敦賀発電所における破砕帯 に関する日本原電の報告書 (2013年7月) に対する国際レビュー

2013 年 8 月 28 日

「敦賀発電所 敷地の地質・地質構造 調査報告書」(平成25年7月11日,日本原子力発電株式会社)

1) STRUCTURAL RELATIONSHIPS: FAULT UPWARD TERMINATION

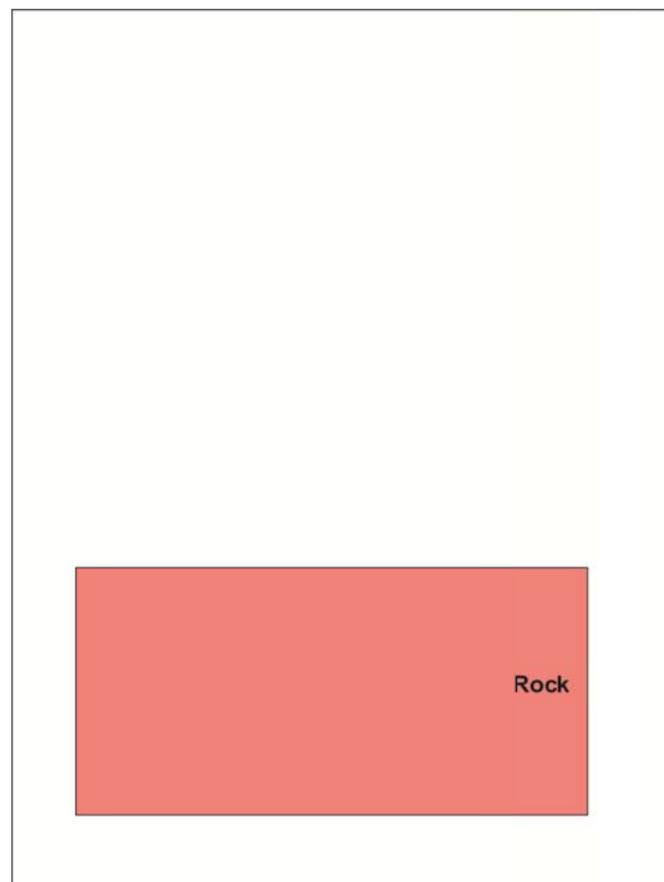
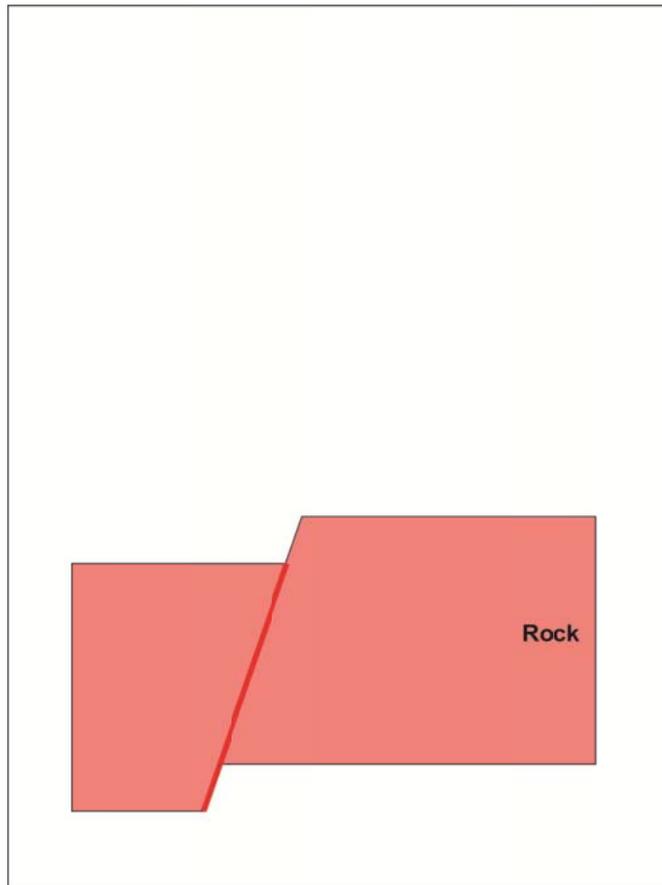
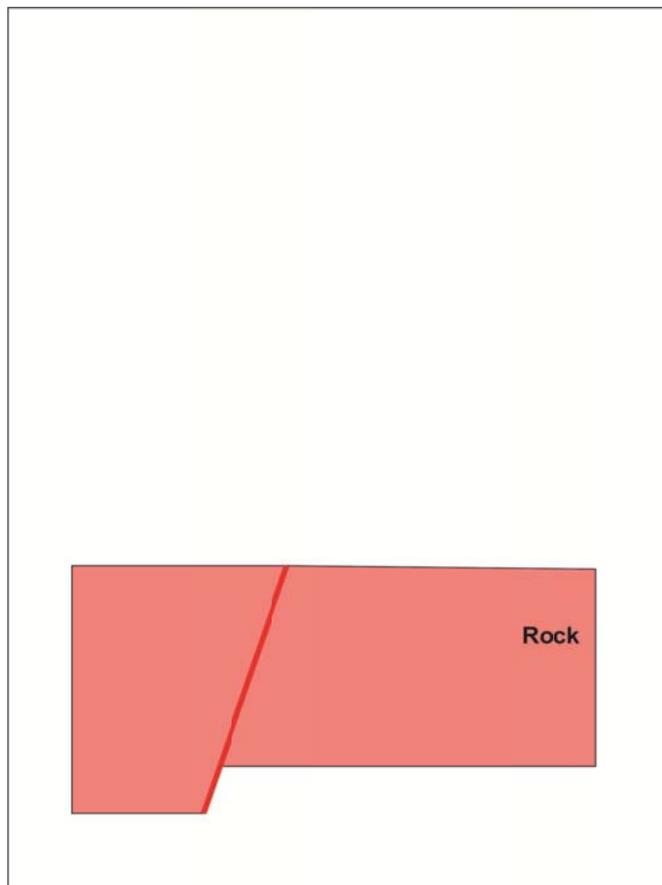
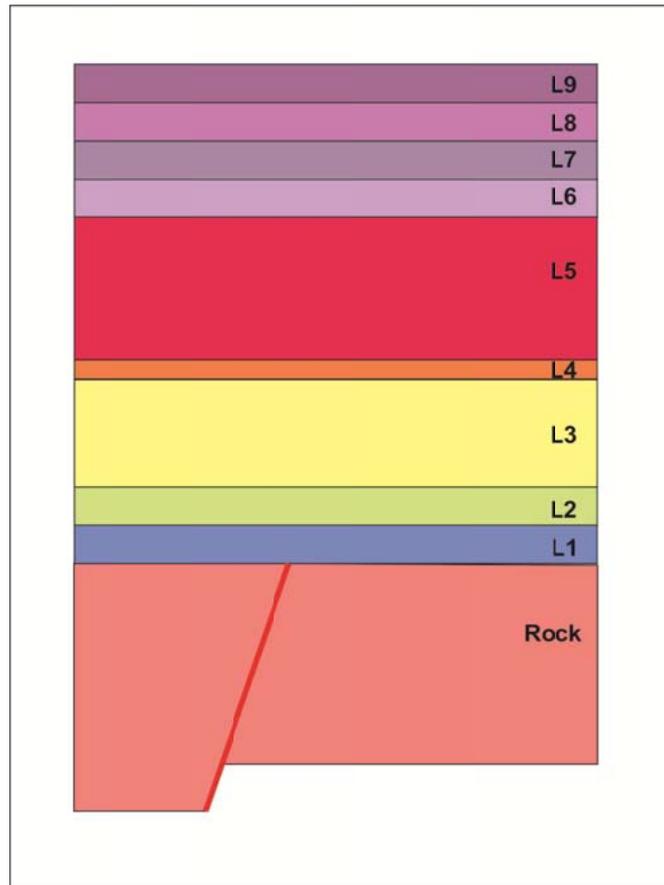
LAST OBSERVED FAULT MOVEMENT BEFORE DEPOSITON OF LAYER 1

LAST OBSERVED FAULT MOVEMENT BEFORE DEPOSITON OF LAYER 1

1) STRUCTURAL RELATIONSHIPS: FAULT UPWARD TERMINATION

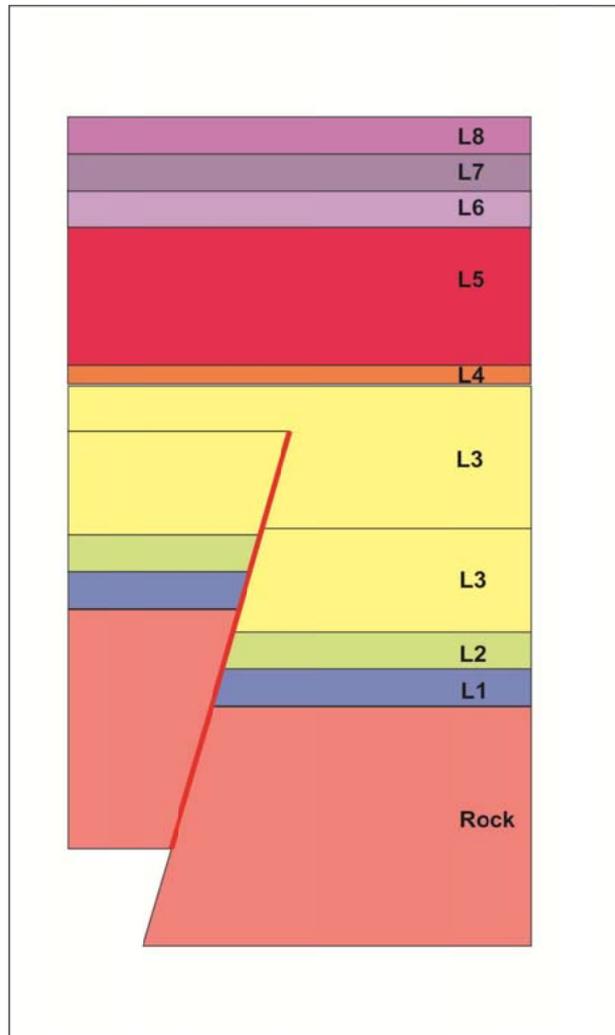
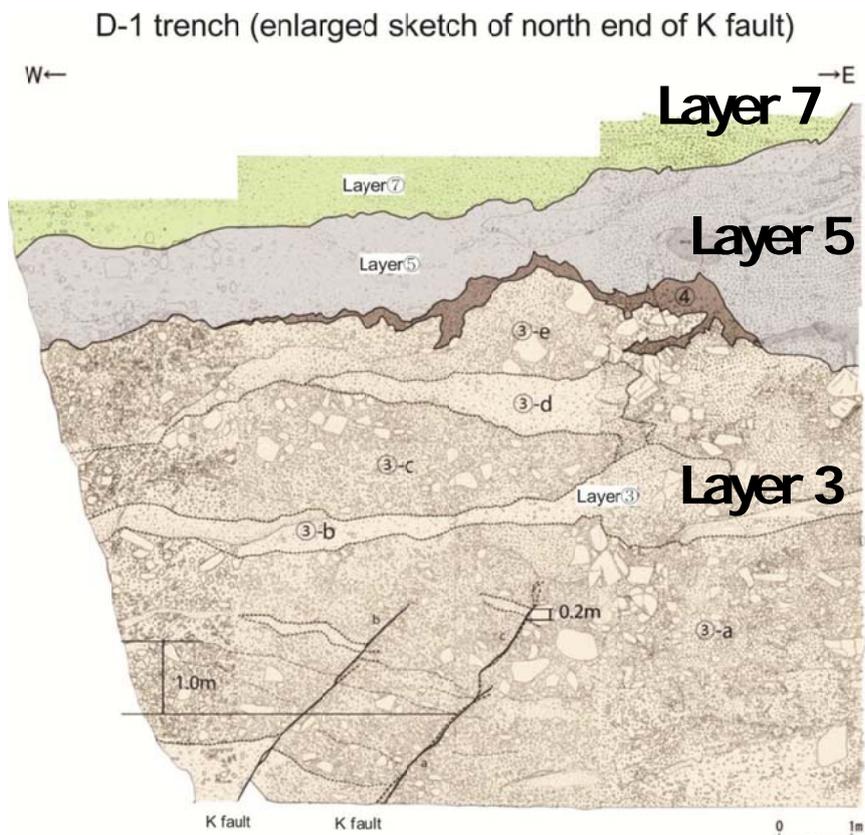
LAST OBSERVED FAULT MOVEMENT OCCURRED:

- AFTER DEPOSITION OF MOST OF LAYER 3
- BEFORE DEPOSITION OF LAYER 5

2) STRUCTURAL RELATIONSHIPS: FAULT ALONG-STRIKE EXTENSION

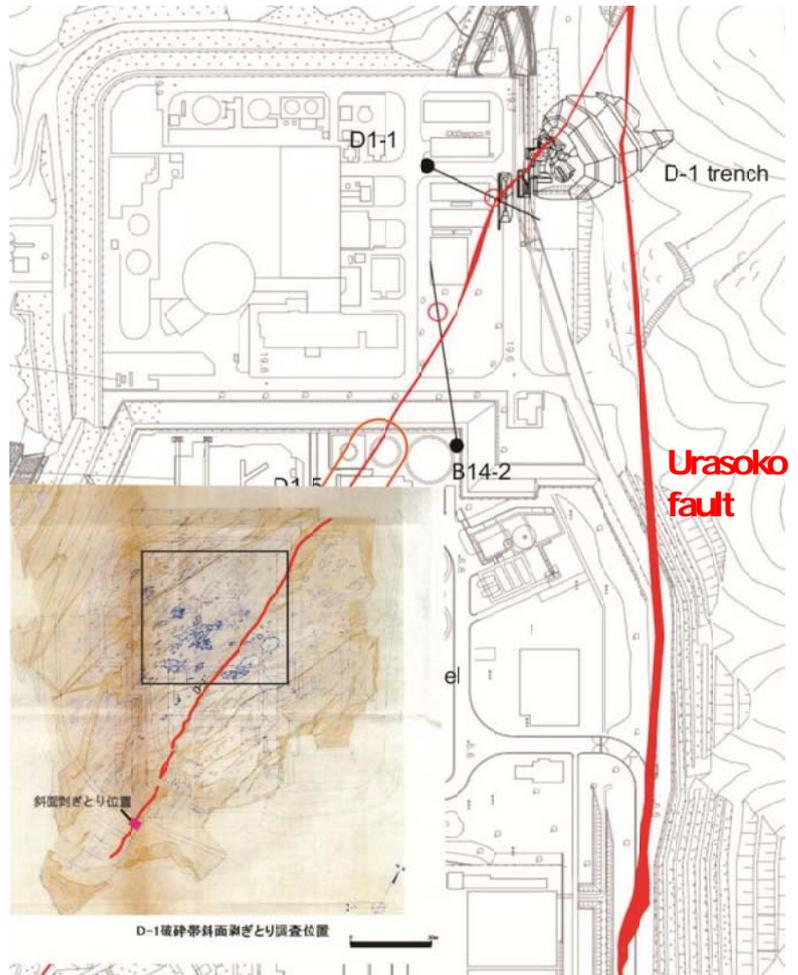
D-1 shatter zone connects with G fault:

- Mapping during construction showed the location and continuity of the D-1 shatter zone
- Characteristics of the D-1 shatter zone in the gap between the end of this map and the new excavation further north can now be studied in outcrop and in drill cores
- New excavation (D-1 trench) exposes the G fault

2) STRUCTURAL RELATIONSHIPS: FAULT ALONG-STRIKE EXTENSION

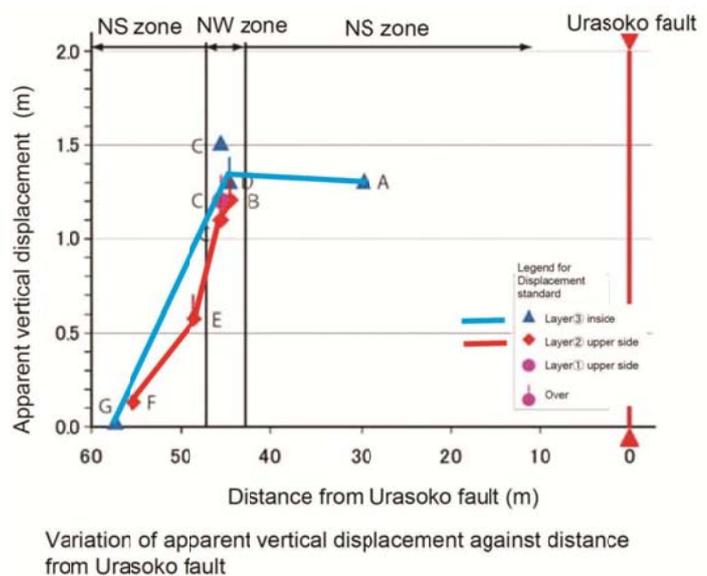
K fault does not continue to the south:

- Displacement decreases towards the south suggesting that the K fault ends
- Drilling further south has not found an extension of the K fault
- In the D-1 trench the K-1 fault clearly changes direction from N-S close to the Urasoko fault, to SW further away from Urasoko fault

STRUCTURAL RELATIONSHIPS:
FAULT DISPLACEMENT SENSE

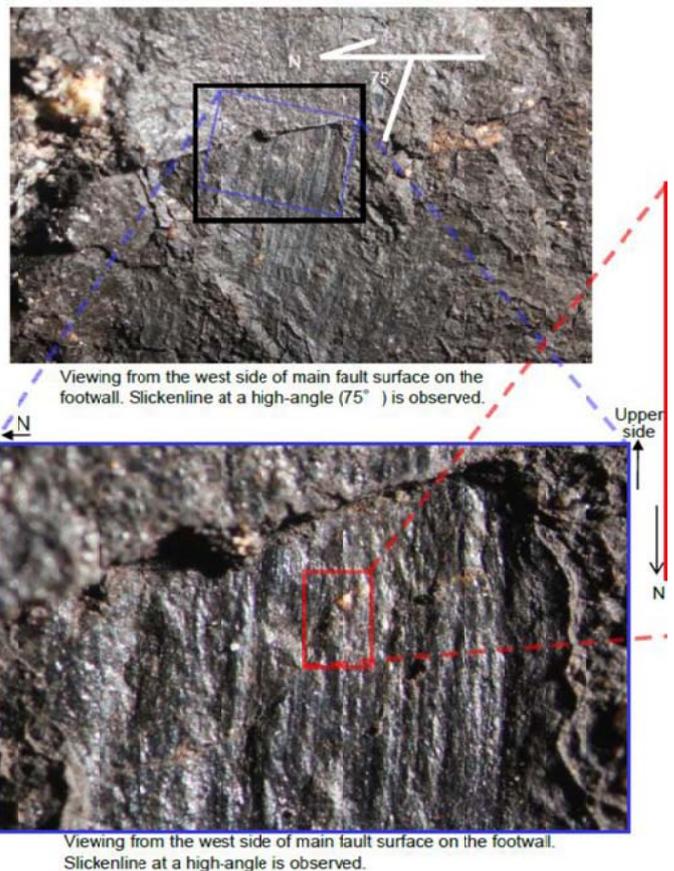
The movement sense of the D-1 shatter zone is mainly dip-slip

- Example of D-1 shatter zone slickenlines from an exposure on the south side of Unit 2
- Total number of measurements: 13
- Steep or moderate plunges are predominant

The movement sense of the K fault is reverse

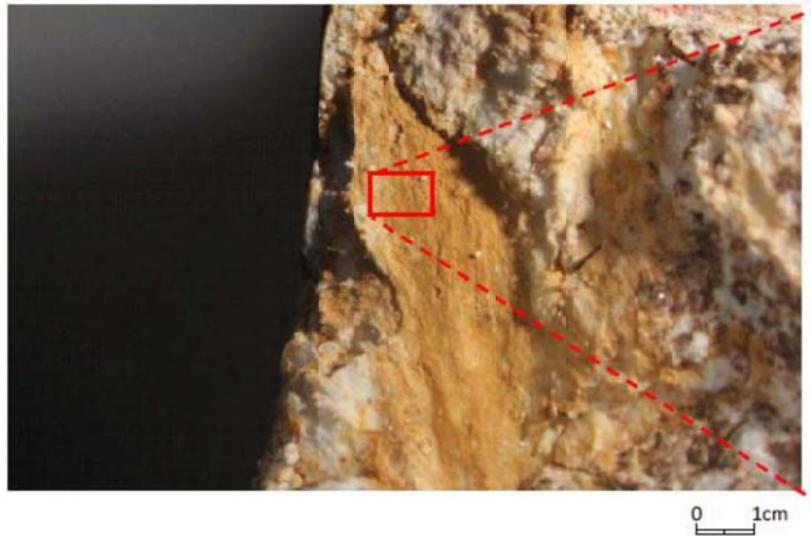
- Example of K fault slickenlines from the D1 trench
- Total number of measurements: 16
- Steep or moderate plunges are predominant
- Exposure in the trench: reverse fault

Summary comments on the G/D-1 Fault

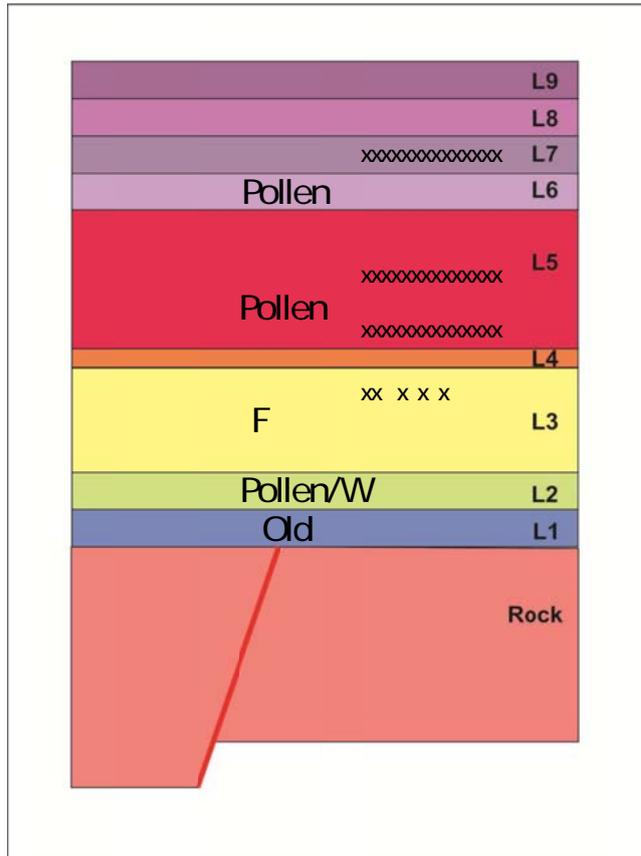
LAST OBSERVED MOVEMENT WAS BEFORE DEPOSITON OF LAYER 1

- ← DKP – 58 ka
- MIS 5a-b
- MIS 5c
- ← K-Tz – 95 ka
- MIS 5e
- ← Mihama – 127 ka
- MIS 6 (130-200 ka)
- MIS 7? – 200-220 ka

Summary Comments on the K Fault

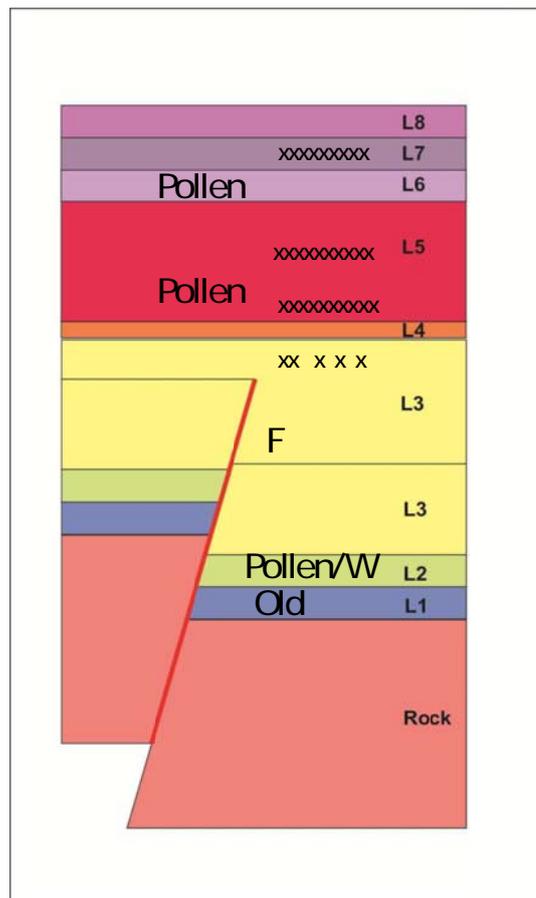
LAST OBSERVED MOVEMENT IS AFTER DEPOSITION OF MOST OF LAYER 3 AND BEFORE DEPOSITION OF LAYER 5

- ← DKP – 58 ka
- MIS 5a-c
- MIS 5c
- ← K-Tz – 95 ka
- MIS 5e
- ← Mihama – 127 ka
- MIS 6 (130-200 ka)
- MIS 7? – 200-220 ka
